标准 7SJ686 装置 LCD 显示屏更新通知

自 2025 年 4 月起，1/3” 标准 7SJ686 装置 LCD 显示屏将更新，两者区别如下：

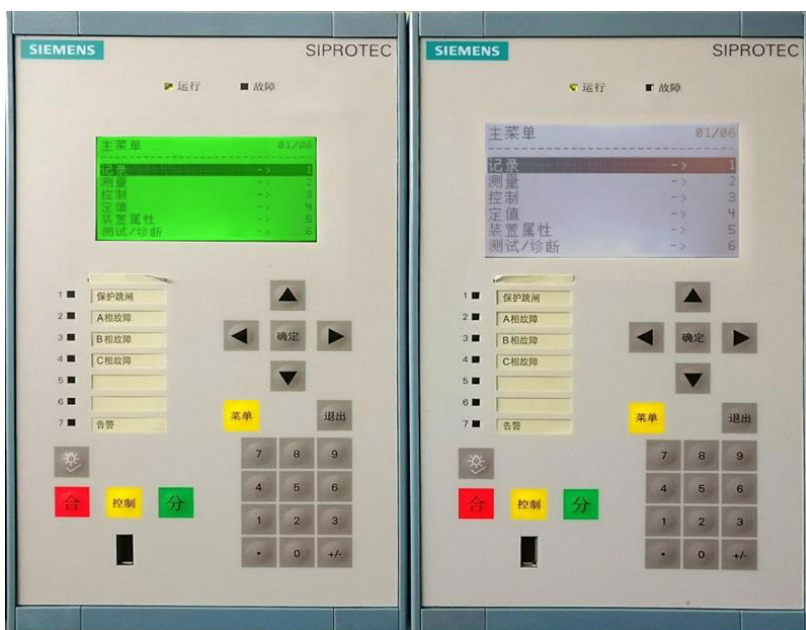
屏幕分辨率 128*240 保持不变，抗静电损伤能力较原屏幕增加 1000V，背光从白色变为黄绿色，尺寸从 4.2'变为 3.6'。
